INFORME N° 049-2019-SENACE-PE/DEAR

- A** : **MARCO ANTONIO TELLO COCHACHEZ**
Director de la Dirección de Evaluación Ambiental para
Proyectos de Recursos Naturales y Productivos
- ASUNTO** : Evaluación del "Tercer Informe Técnico Sustentatorio de la
Segunda Modificación del Estudio de Impacto Ambiental
detallado de la U.O. Pallancata", presentado por Compañía
Minera Ares S.A.C.
- REFERENCIA** : M-ITS-00349-2018 (07.12.2018)
- FECHA** : Miraflores, 17 de enero de 2019.

Gráfico N° 1. Vista de planta de la subestación eléctrica SEE-2R

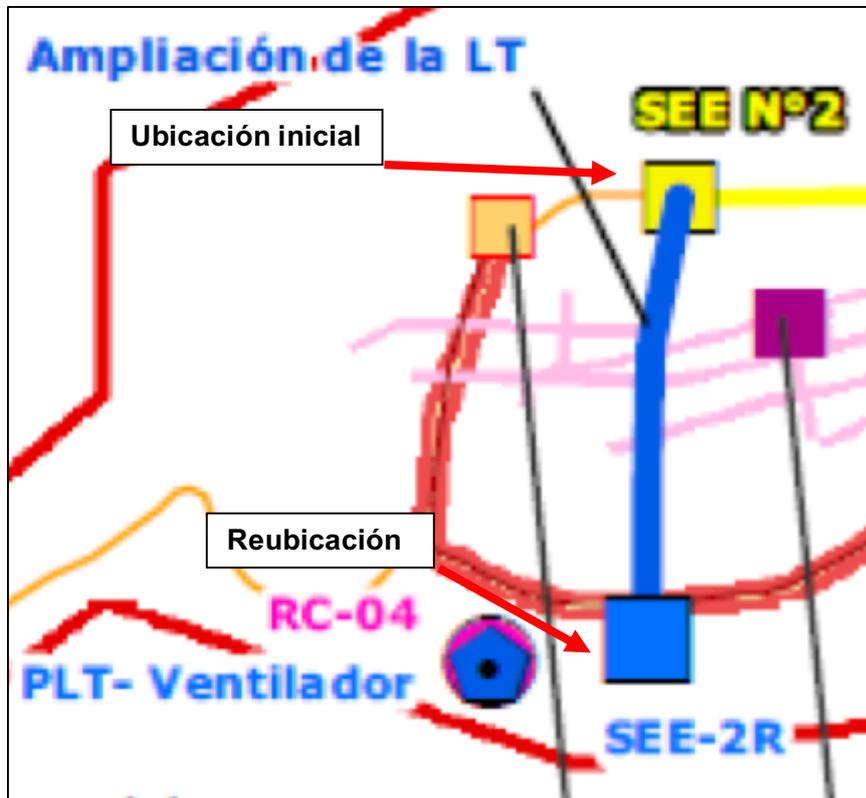
Capítulo 9. Proyecto de Modificación			
7	Respecto a la <u>subestación eléctrica Pablo N° 2 (SEE-2R)</u> , el Titular: a. En el ítem 9.5, no describe las características aprobadas de la subestación eléctrica Pablo N° 2. b. En el ítem 9.7.2.1, indica que el diseño y demás características técnicas de la SEE-2R serán las mismas que se aprobaron en el Primer ITS; sin embargo, de acuerdo a la Resolución Directoral N° 024-2018-SENACE-JEF/DEAR que aprueba el Primer ITS, el área aprobada para la SEE es de 22 m ² ; mientras que de acuerdo al cuadro 9-2, del Tercer ITS Pallancata, se indica que la sección de la SEE-2R es de 50 m ² y en el sub ítem "nivelación y	Se requiere que el Titular: a. Incluya en la sección 9.5, las características aprobadas de la subestación eléctrica Pablo N° 2. b. Precise el área que ocupará la SEE-2R en la zona donde será reubicada, precisando si mantendrá sus dimensiones aprobadas o implica una ampliación de las mismas. Asimismo, considerando sus dimensiones se deberá estimar el volumen de suelo orgánico a recuperarse y material excedente a generarse, indicando su manejo y/o área de almacenamiento. c. En el sub ítem "Drenajes", presente el manejo de agua de contacto y no contacto, de manera diferenciada. Se debe recalcar que el agua que entre en	El Titular: a. Incluye en el ítem 9.5.2, literal "A", las características aprobadas de la subestación eléctrica Pablo N° 2. b. Precisa que el área que ocupará la SEE-2R será ampliada a 42 m ² ; asimismo en el ítem 9.7.3.1, indica los volúmenes de suelo orgánico a recuperarse (5,3 m ³), que serán almacenados en la cancha de suelo orgánico de la U.O. Pallancata; y el volumen de material excedente a generarse (40,8 m ³), que será dispuesto en el depósito de desmonte. c. Presenta en el sub ítem "Drenajes" el manejo diferenciado del agua de contacto y no contacto. El agua de contacto serán captadas en una poza	Sí

N°	Sustento	Observación	Levantamiento	Absuelta Sí / No
	<p>plataforma" se indica que la plataforma es de 15 x 15 m.</p> <p>c. En el ítem 9.7.2.1, sub ítem "Drenajes", no se diferencia el manejo de agua de contacto, con el de no contacto.</p> <p>d. En el ítem 9.7.2.1, sub ítem "Poza de sedimentación", indica el sistema de drenaje de las losas de los ventiladores consistirá en una red de tubería que conectará a una poza de sedimentación; sin embargo, no precisa la disposición final del agua colectada, ni de los sedimentos almacenados.</p> <p>e. No precisa, si la SEE-2R ha sido implementada en su ubicación aprobada en el Primer ITS.</p>	<p>contacto con el área de la plataforma, así como de las instalaciones, deberá ser manejado como agua de contacto, debiendo presentarse las medidas de manejo correspondientes para su disposición, de acuerdo con su calidad.</p> <p>d. Indique la disposición final del agua colectada y de los sedimentos almacenados en la poza de sedimentación de las losas de los ventiladores, en concordancia con su calidad. Asimismo, deberá presentar un plano de vista de planta, a escala adecuada, que permita observar la distribución, de este sistema de drenaje.</p> <p>e. Precise si la SEE-2R aprobada ha sido construida. En caso se haya construido, deberá describir las actividades de desmantelamiento y evaluar sus potenciales impactos; asimismo, deberá precisar que una vez concluido el desmantelamiento procederá a iniciar con la rehabilitación del área ocupada, describiendo las actividades a realizarse. Es preciso recalcar que dicha área ocupada ya no será considerada como un área de componente aprobado.</p>	<p>de concreto armado y será enviado, mediante cisterna a la planta de tratamiento de agua de mina; asimismo, el agua de no contacto, será manejada mediante cunetas alrededor de la subestación que derivará el agua al terreno natural.</p> <p>d. Indica que el agua colectada en la poza será enviada a la planta de tratamiento de agua de mina o presa de relaves. Asimismo, en el Anexo 8.3, se adjunta el plano de planta y ubicación del sistema de drenaje.</p> <p>e. Precisa que la subestación SEE-2R, aún no ha sido construida, por lo que no se realizarán actividades de desmantelamiento, ni rehabilitación del área ocupada.</p>

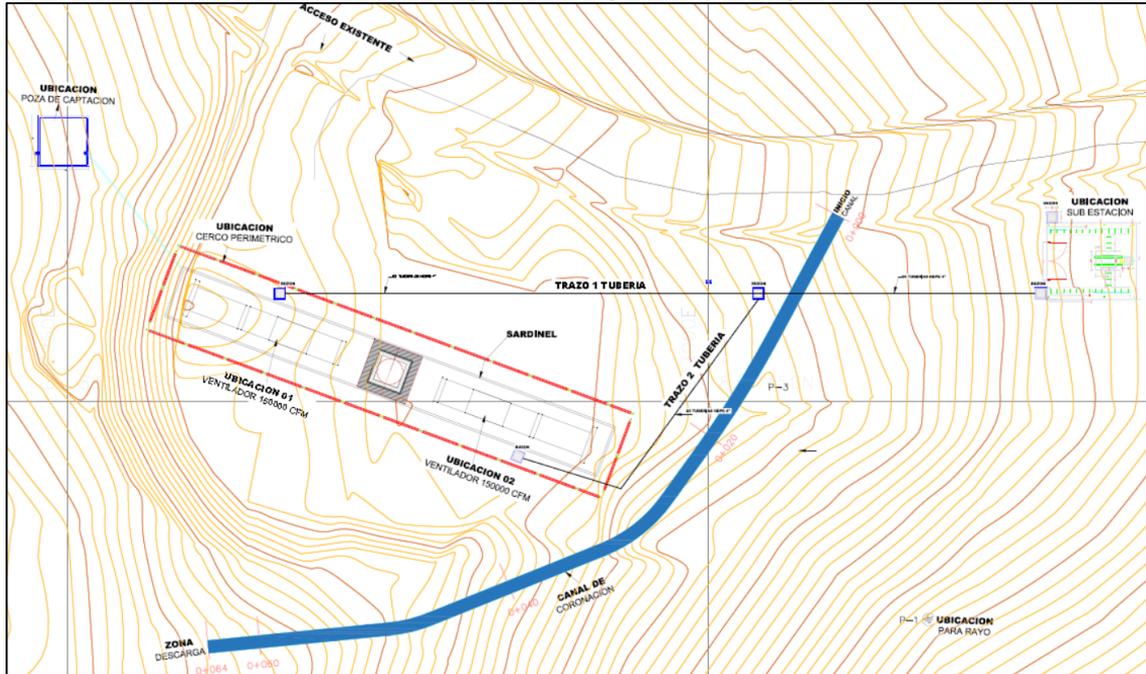
N°	Sustento	Observación	Levantamiento	Absuelta Sí / No
9	Respecto a la <u>plataforma ventilador</u> , el Titular a. Indica en el cuadro 9-5 que la sección de la plataforma es de 112 m ² ; sin embargo, en el sub ítem obras civiles, se indica que se construirán dos losas de concreto de 16,7 x 12,35 m, lo que implicaría un área de 412,5 m ² , por lo que no queda clara, el área total que ocupará la plataforma para los ventiladores. b. Presenta en la lámina A-01, la vista de planta y perfil de la plataforma propuesta; sin embargo, en dicha lámina no se muestra la distribución del canal de drenaje y zanja de cableado.	Se requiere que el Titular: a. Precise el área total que ocupará la plataforma para la instalación de los ventiladores, en concordancia con las dimensiones de los equipos a implementar y otros usos que se requieran, lo cual deberá guardar relación con la evaluación de impactos, volúmenes de tierra a remover y suelo orgánico a recuperar, según corresponda. b. Incluya en la lámina A-01, la distribución del canal de drenaje y zanja propuestos para la plataforma de ventilación.	El Titular: a. Precisa que el área total a ocupar por la plataforma será de 151,2 m ² , actualizando en el ítem 9.7.3.2, los volúmenes de movimiento de tierra a generarse. b. Incluye en la lámina A-01, la distribución del canal de drenaje y zanja propuestos para la plataforma de ventilación.	Sí
